## VYSVĚTLENÍ A ZMĚNA ZADÁVACÍ DOKUMENTACE

<b>Zadavatel:</b>	<b>Středočeský kraj</b> se sídlem: Zborovská 11, 150 21 Praha 5 IČO: 70891095 zastoupen: Martinem Hermanem, radním pro oblast investic a veřejných zakázek
<b>Zástupce zadavatele:</b>	<b>Advokátní kancelář Volopich, Tomšíček &amp; spol., s.r.o.</b> IČO: 024 76 649 se sídlem: Vlastina 602/23, Severní Předměstí, 323 00 Plzeň společnost zapsaná v obchodním rejstříku Krajského soudu v Plzni pod sp. zn. C 29293
<b>Veřejná zakázka:</b>	<b>II/112 Struhařov rekonstrukce</b>

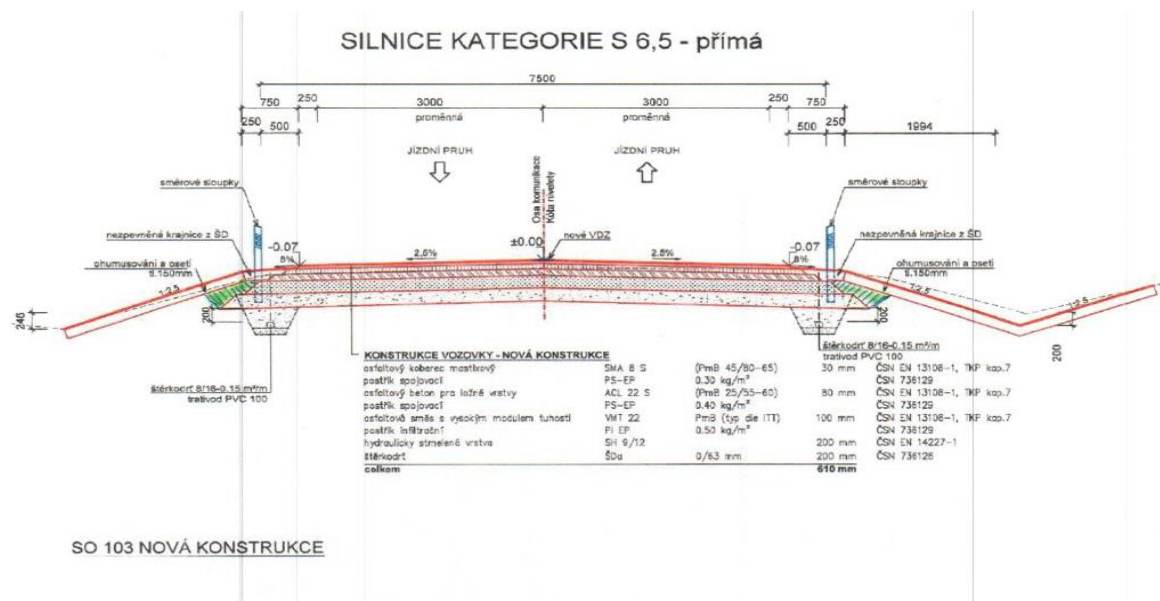
K tomu uvádíme, že součástí stavebního povolení jsou vždy vyjádření a stanoviska dotčených orgánů státní správy a správců sítí. Takové dokumenty přitom vždy stanoví závazné podmínky, které je nezbytné v rámci stavby dodržet. Uvedené podmínky přitom dopadají i do nákladů zhotovitele, protože na základě nich musí být často dodrženy zvláštní postupy, opatření apod. - např. jako tomu je u instalace větrací a rekuperační jednotky.

Zadavatel opětovně uvádí, že stavební povolení včetně vyjádření, stanovisek dotčených orgánů státní správy a správců sítí není a nebude součástí zadávací dokumentace. Zadavatel momentálně nedisponuje stavebním povolením na všechny stavební objekty, které jsou součástí veřejné zakázky. Zadavatel předpokládá souběh vydání pravomocného stavebního povolení a výběru zhotovitele tak, aby v co nejkratší době po ukončení zadávacího řízení mohla být zahájena realizace stavby.
